**Всемирный форум для согласования правил  
в области транспортных средств**

Рабочая группа по вопросам шума и шин

**Правила № 51 ООН (шум, производимый  
транспортными средствами категорий М и N)****Предложение по дополнению 6 к поправкам серии 03  
к Правилам № 51 ООН (шум, производимый  
транспортными средствами категорий М и N)****Представлено Неофициальной рабочей группой  
по дополнительным положениям об уровне звука (НРГ по ДПУЗ)\***

«Рис. 4а

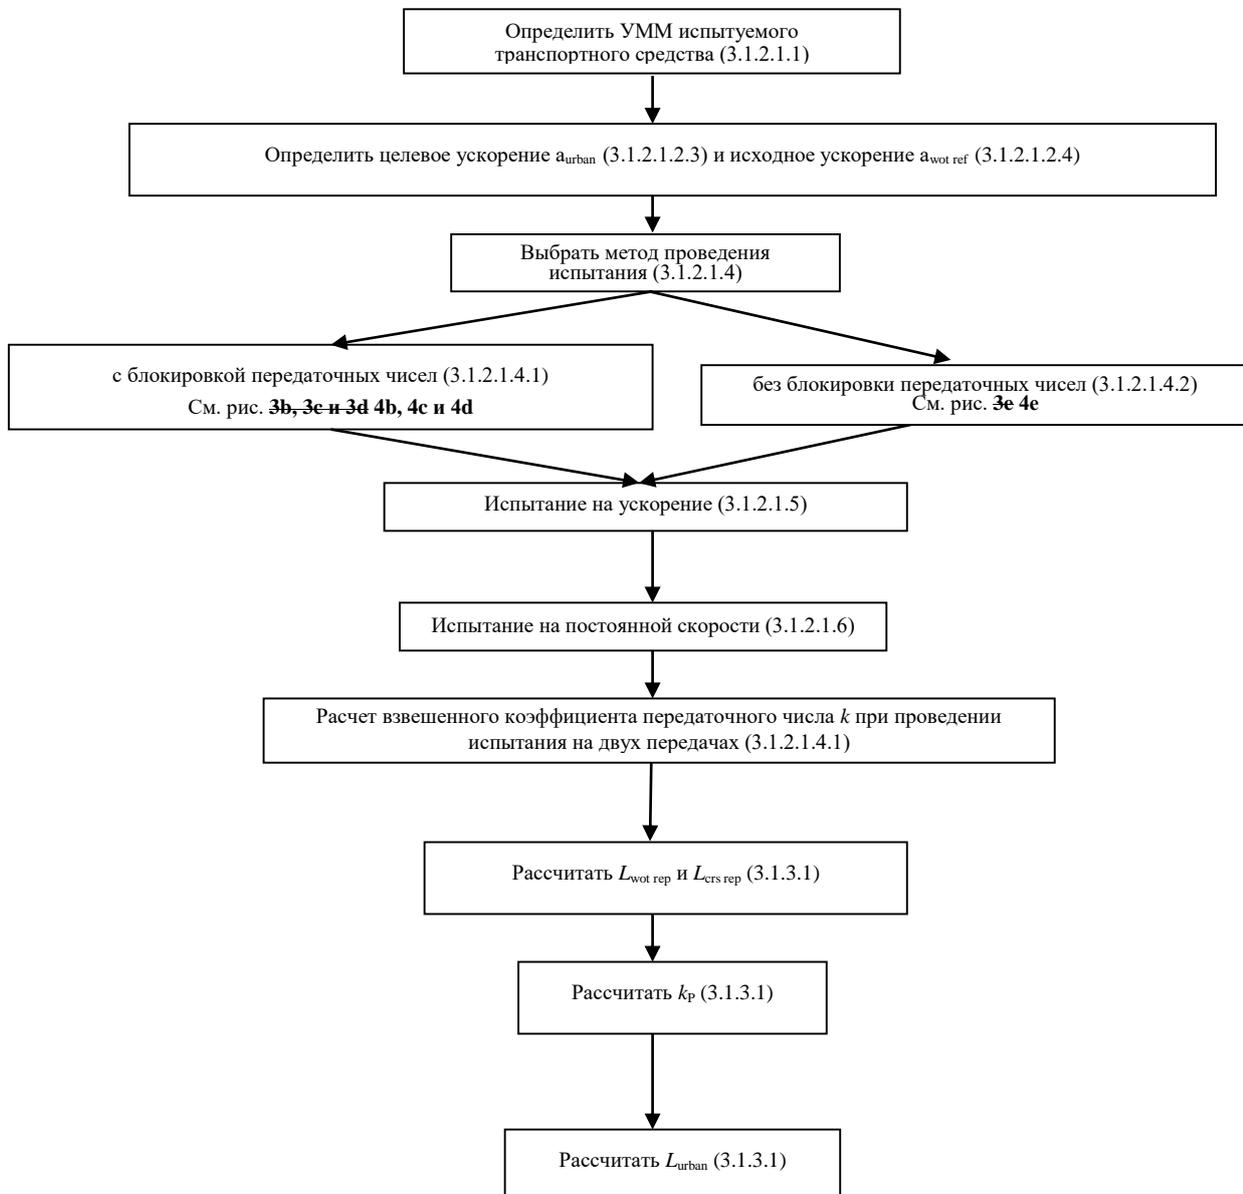
Рис. 4а изменить следующим образом:

12. Внесены следующие изменения: на рис. 4а исправлены ссылки; для рис. 4б добавлена ссылка на устойчивое ускорение; на рис. 6 для большей ясности была добавлена схематическая диаграмма для звука в неподвижном состоянии.

Схематическая диаграмма для транспортных средств, проходящих испытание в соответствии с пунктом 3.1.2.1 приложения 3 к настоящим Правилам – вычисление  **$L_{urban}$**

«Рис. 4b

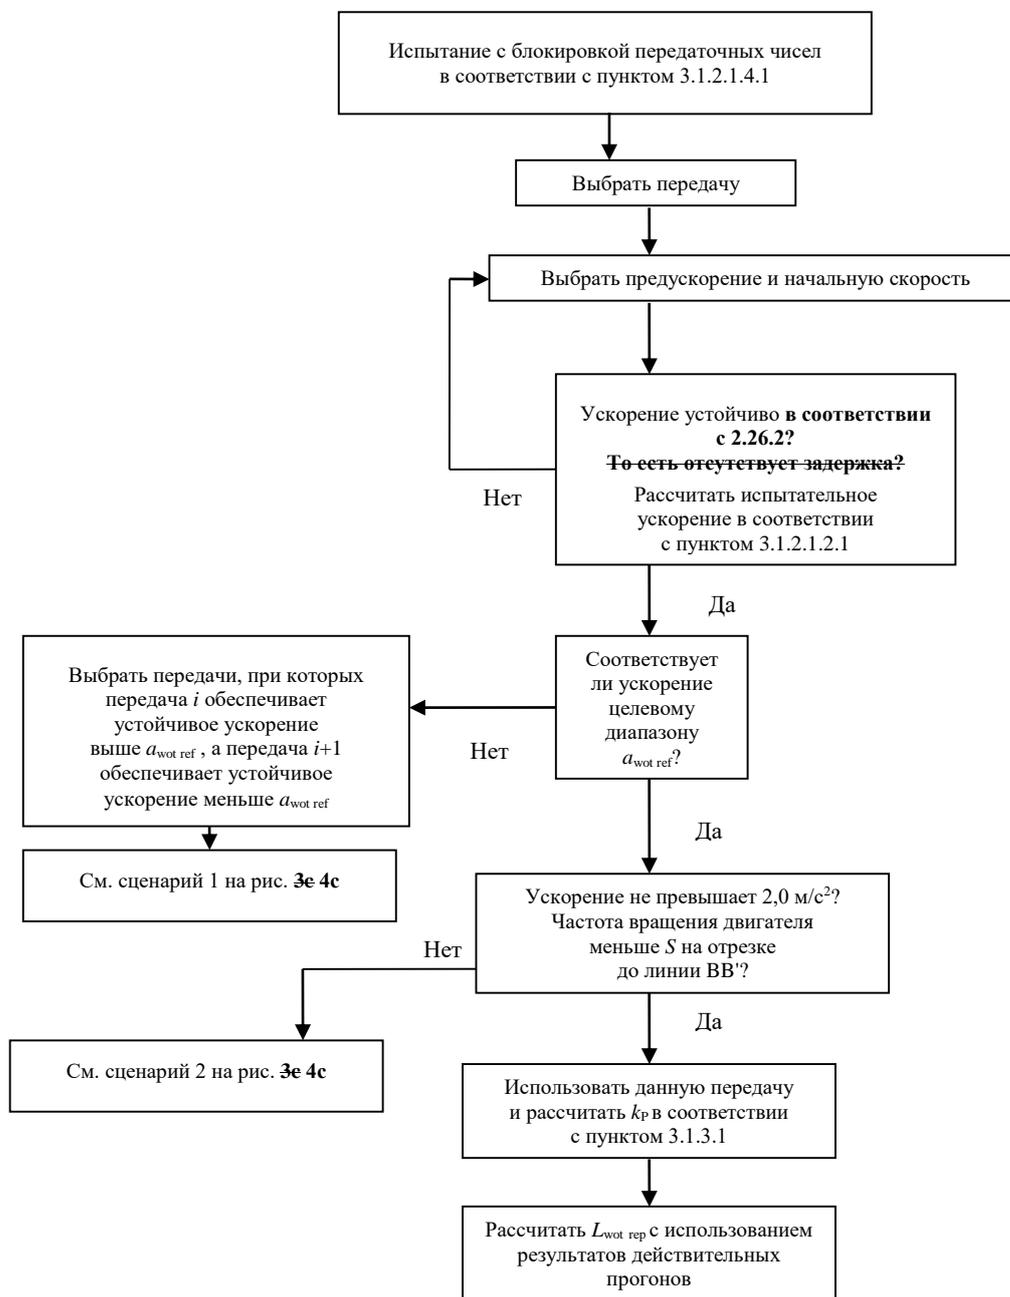
Рис. 4b изменить следующим образом:

### *Приложение 3, пункт 3.1.2.2, пункт 3.1.2.2.1.1 и добавление к нему, диаграмма 4b*

5. Было добавлено уточнение в соответствии с новыми определениями для устойчивого ускорения.

Схематическая диаграмма для транспортных средств, проходящих испытание в соответствии с пунктом 3.1.2.1 приложения 3 к настоящим Правилам – Выбор передачи с блокировкой передаточных чисел. ЧАСТЬ 1

«Рис. 6

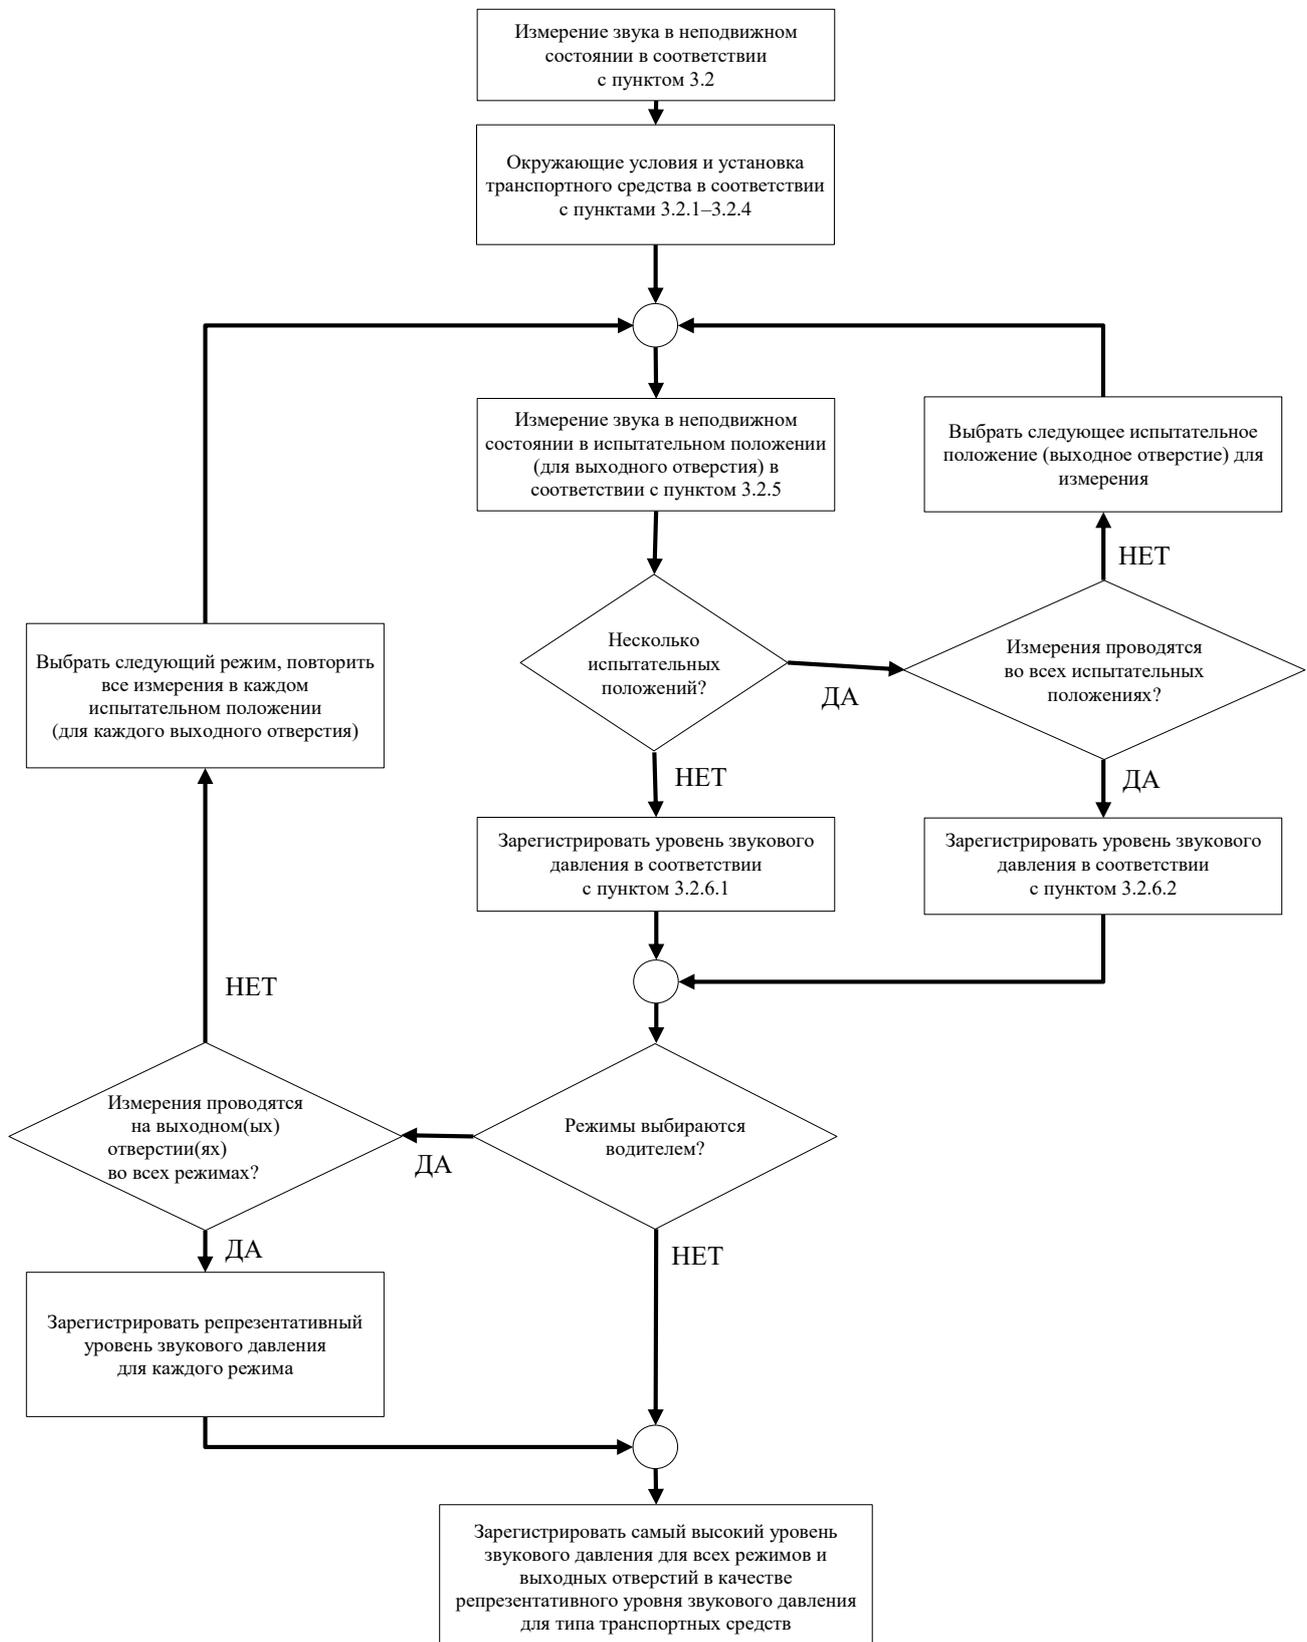
Добавить новый рис. 6:

**Схематическая диаграмма для измерения и обработки данных о звуке в неподвижном состоянии в соответствии с пунктом 3.2**
